**Elektripaigaldiste projekti töö nr 23754_IP8312
kooskõlastusest keeldumine riigitee nr 15171 tee piirides
ja tee kaitsevööndis Laupa külas Järvamaal**

Esitasite Transpordiametile kooskõlastamiseks elektripaigaldiste, alajaam, õhuliinid ja õhuliinide mastid, maakaablid (edaspidi tehnovõrgud) ehitusprojekti, Hepta Group Energy OÜ töö nr 23754_IP8312 „Parasi ja Rodendau alajaamade asendamine“ (edaspidi Projekt) tööprojekti staadiumis.

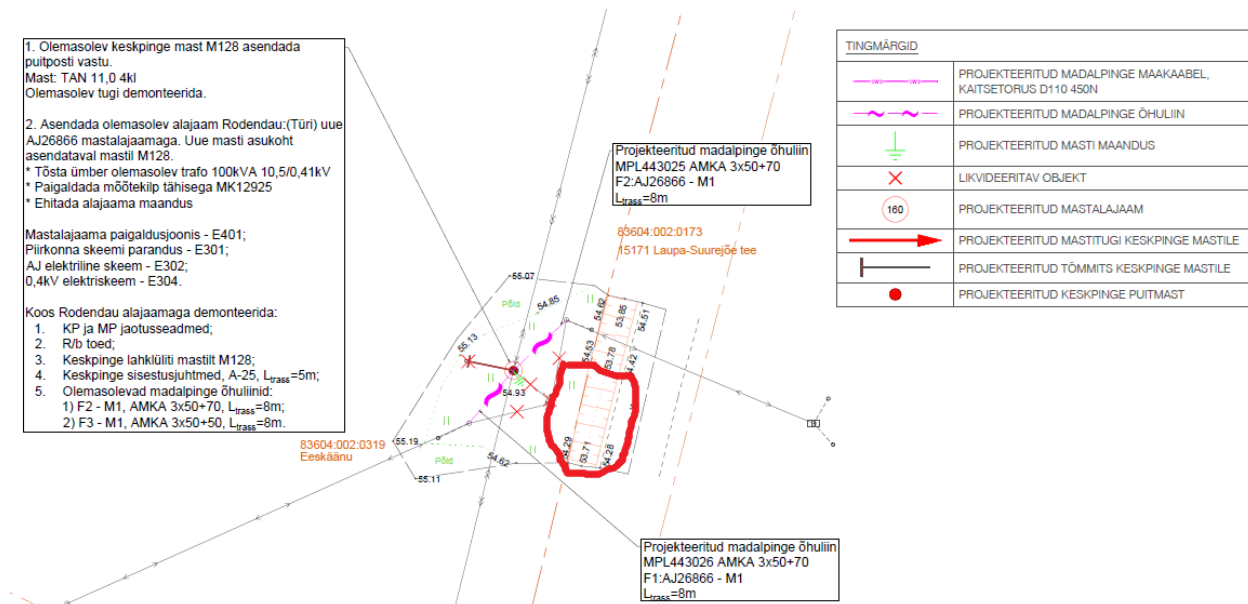
1. Elektrilevi kavandatavatele alajaamadele peab olema tagatud sõidukitega juurdepääs. Vastav nõue tuleneb Elektrilevi OÜ ja Transpordiameti vahelisest koostöö raamlepingust ning on sinna saanud Elektrilevi OÜ soovil. Palume juurdepääsu alajaamale joonisel ära näidata.
2. Kui soovitakse juurdepääsu (ristumiskohta) riigitee nr 15171 Laupa – Suurejõe tee km 0,79 (palume näidata konkreetne asukoht)

siis ristumikoha ehitamisel tuleb arvestada järgnevaga:

- 2.1. Antud kinnistule näeme võimalust mahasõidu näidislahenduse väljastamiseks, mille eelduseks on geodeetilise alusplaani koostamine võimalike olemasolevate tehnovõrkude ja kitsenduste väljaselgitamiseks.
- 2.2. Kõik ristumiskohaga seotud kulud kannab huvitatud isik.
- 2.3. Ristumiskoha ehitamiseks sõlmime huvitatud isikuga lepingu.
